Dotyczy: wydania decyzji o środowiskowych dla przedsięwzięcia polegającego na budowie stacji paliw wraz z niezbędną infrastrukturą na działce nr 15/16 w miejscowości Lubicz Górny

I. Uzupełnienia dotyczące wariantu alternatywnego

II. Wyjaśnienia dotyczące gospodarki wodno-ściekowej

Rysunek nr I-1 Plan zagospodarowania terenu inwestycji w wariantcie z myjnią automatyczną i myjnią ręczną

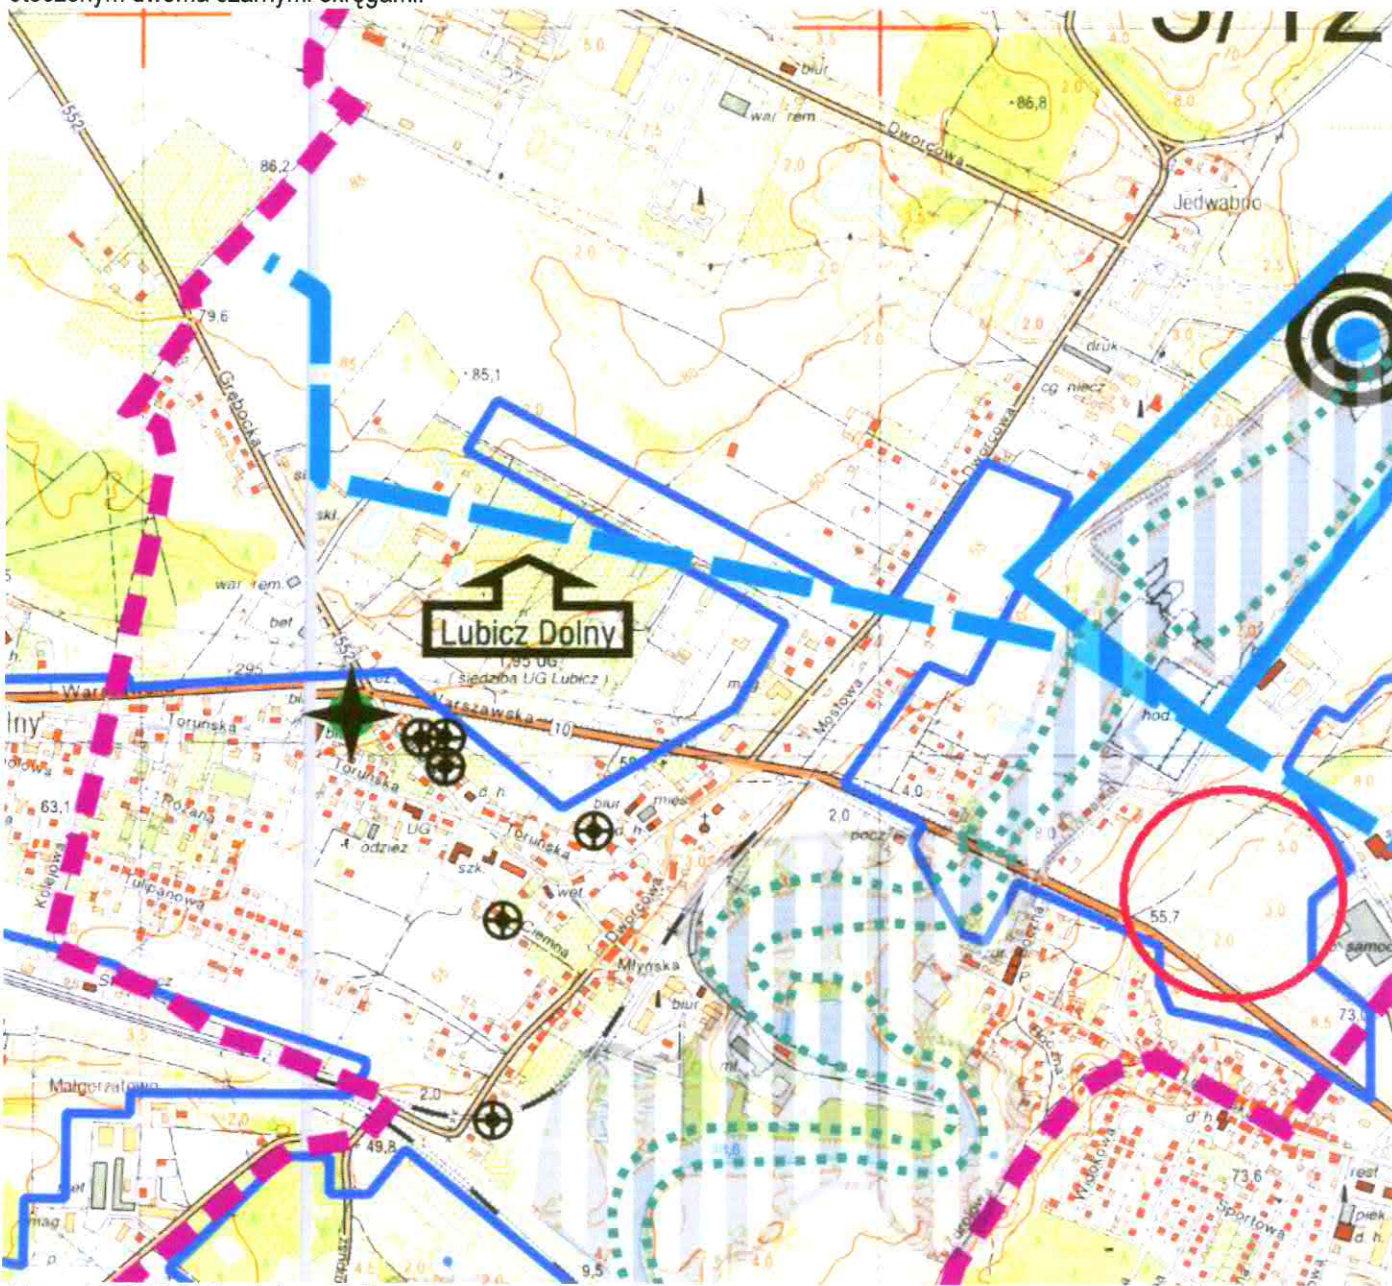
Ad b) wariant technologiczny, w zakresie budowy dodatkowo myjni automatycznej oraz myjni ręcznej był rozpatrywany na etapie analiz środowiskowych. Pod uwagę brano układ technologiczny, według planu przedstawionego na poniższym rysunku.

Przeprowadzone wstępne analizy wykazały, że wariant ten jest mniej korzystny dla środowiska pod względem akustycznym, niż wariant inwestora, szczególnie w porze nocnej.

Ponadto, ze względu na brak w bezpośredniej bliskości posesji kolektora ściekowego i konieczność odprowadzania ścieków technologicznych do zbiornika bezodpływowego, eksploatacja myjni automatycznej i ręcznej wiązałaby się z częstym wywozem ścieków ze zbiornika, co generowałoby koszty dla inwestora i przyczyniało do większego ruchu pojazdów ciężarowych na obszarze stacji paliw.

Z tego względu odstąpiono od dalszego rozpatrywania ww. wariantu w analizach oddziaływania na środowisko.
